④	.	Revision	00	Item	EPT42X2AP			
③	.	Drawn	JH KIM	Title	AV2			
②	.	Design	JS PARK	Dwg	.			
①	.	Check	..	No. Sheet	1 of 1	Date	2004.10.04	
①	최초작성	Approve	HBKIM	No. E-RAE ELECTRONICS				
①				INDUSTRY CO.,LTD

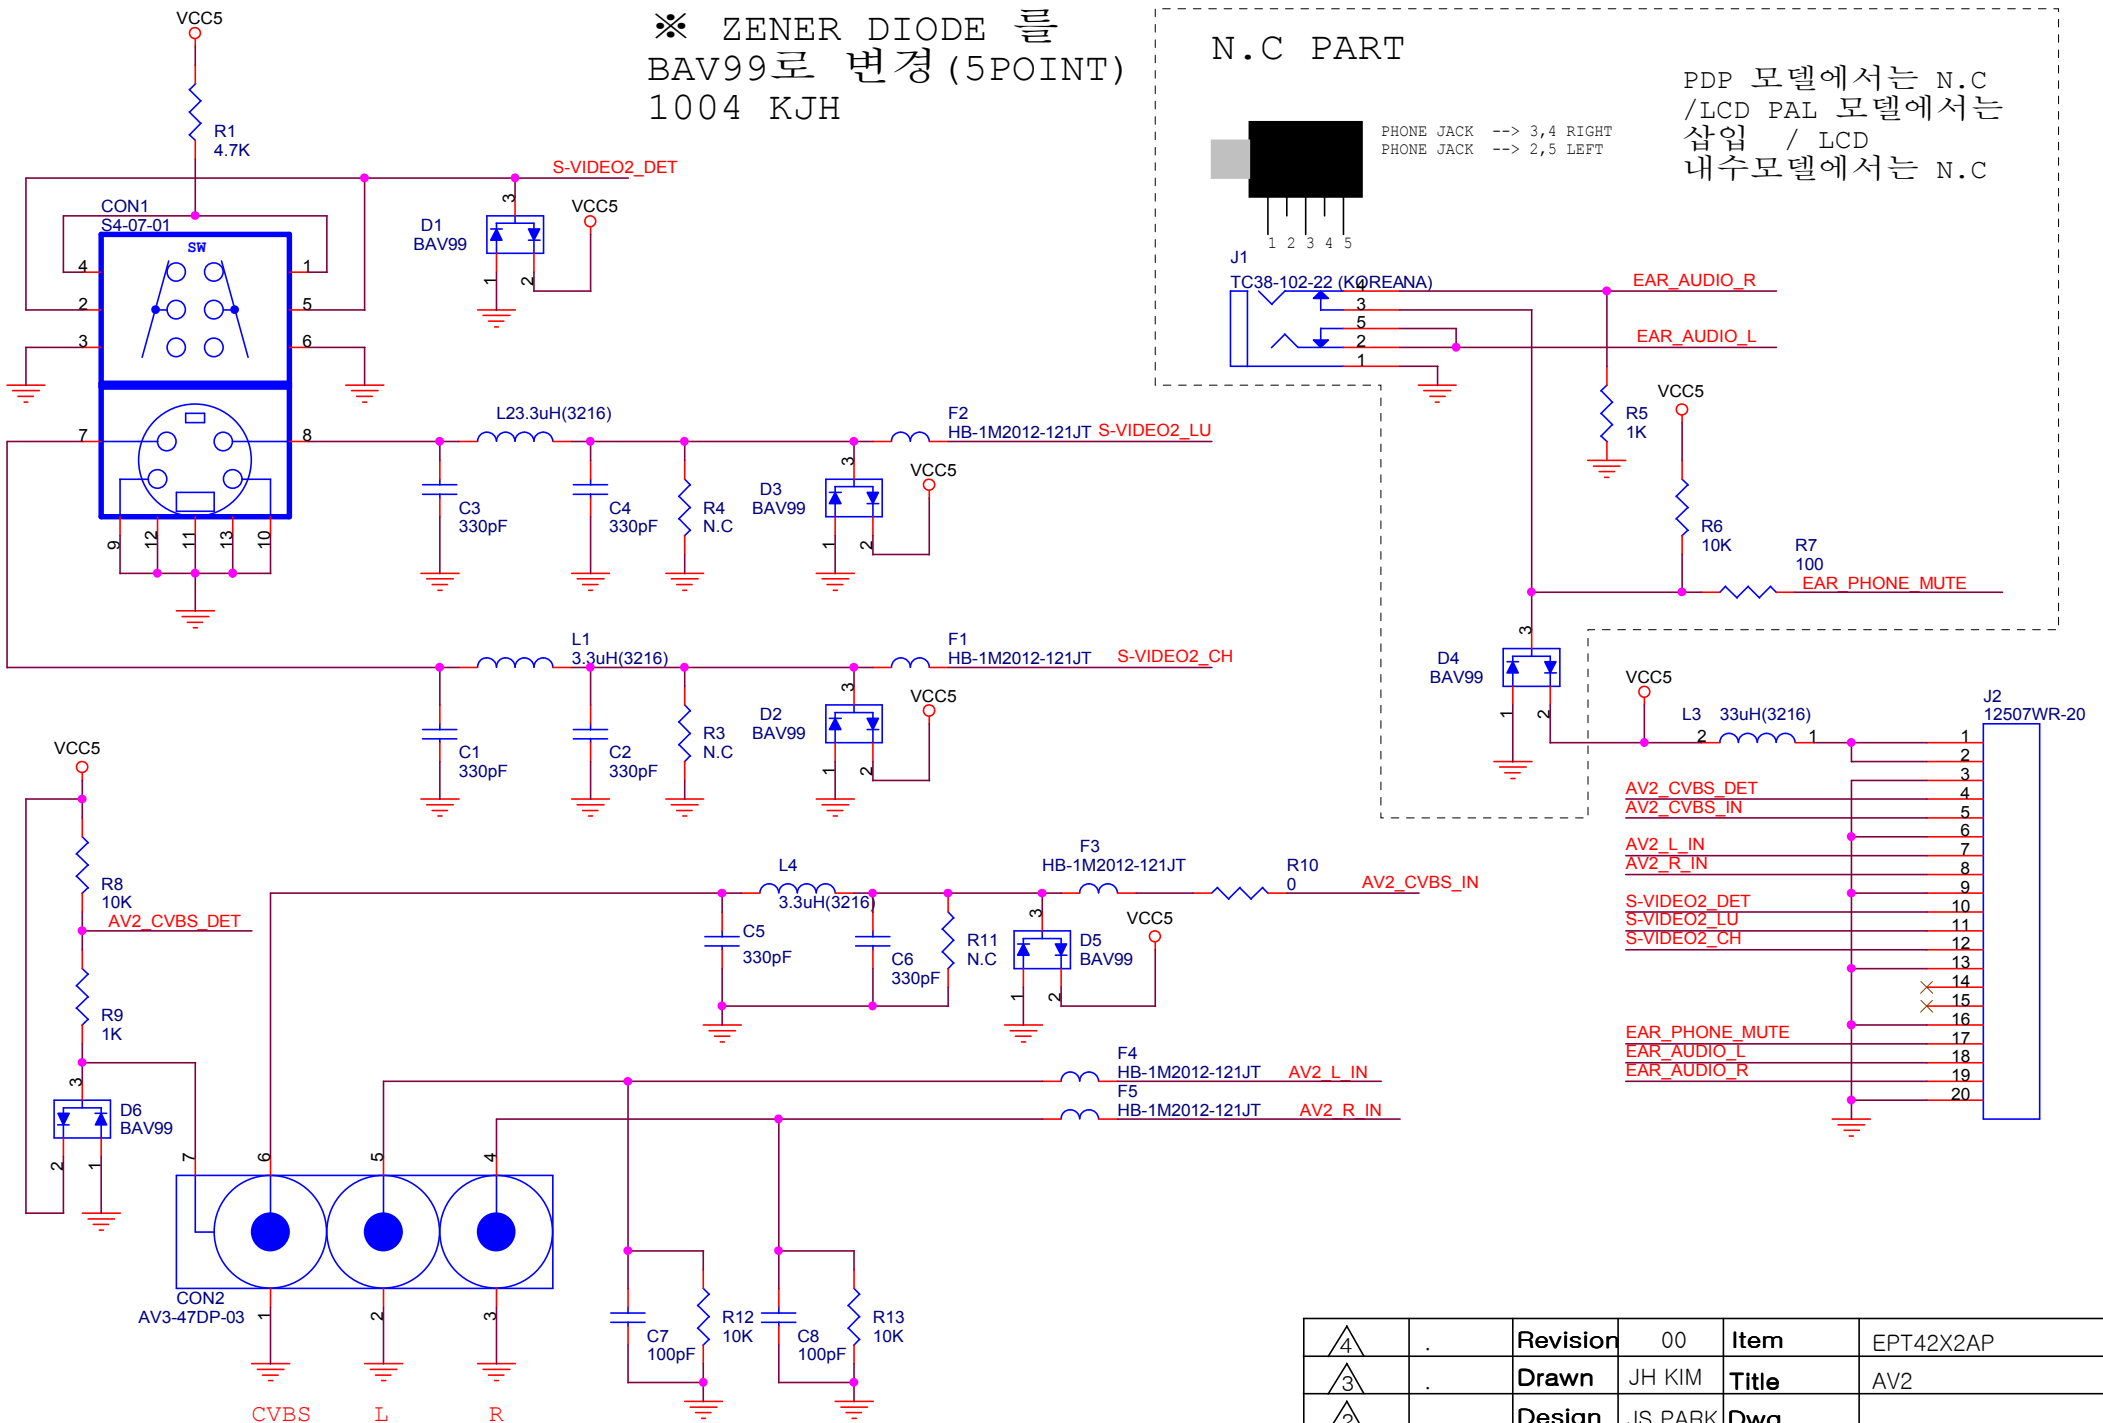
※ ZENER DIODE 를
BAV99로 변경 (5POINT)
1004 KJH

PDP 모델에서는 N.C
/LCD PAL 모델에서는
삽입 / LCD
내수모델에서는 N.C
